## Rapport de contrôle d'installations électriques à basse et à très basse tension

RÉF. 88/2022/75543/01:1

DATE DU CONTRÔLE 19/08/2022 AGENT VISITEUR Philippe Da Silva  
 ADRESSE DU CONTRÔLE Chaussée d'Alseberg 540 - 1180 Uccle TYPE DE CONTRÔLE Visite de contrôle vente ancienne installation (8.4.2)

## Croquis de position élémentaire et descriptif sommaire des tableaux

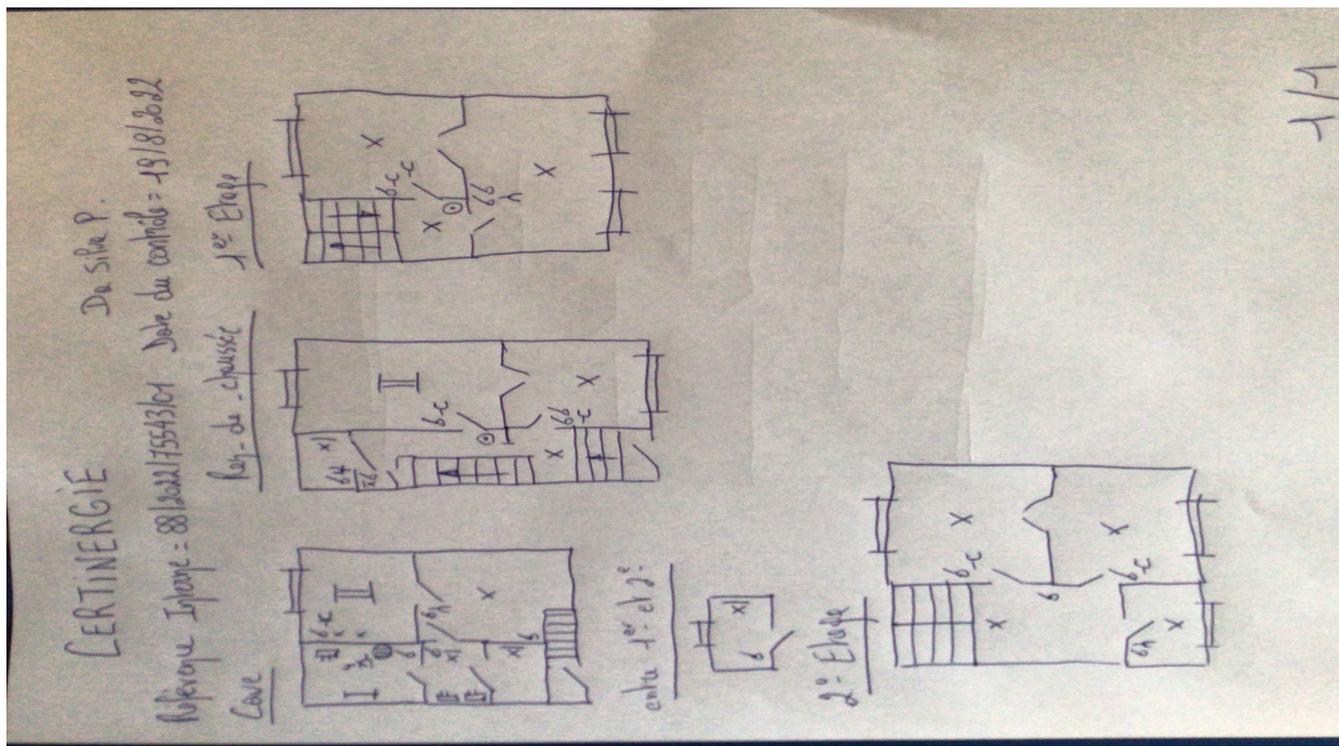
sur base de ce qui est visible et accessible lors du contrôle  
 Note : ces croquis ne remplacent pas les schémas unifilaires et de position réglementaires
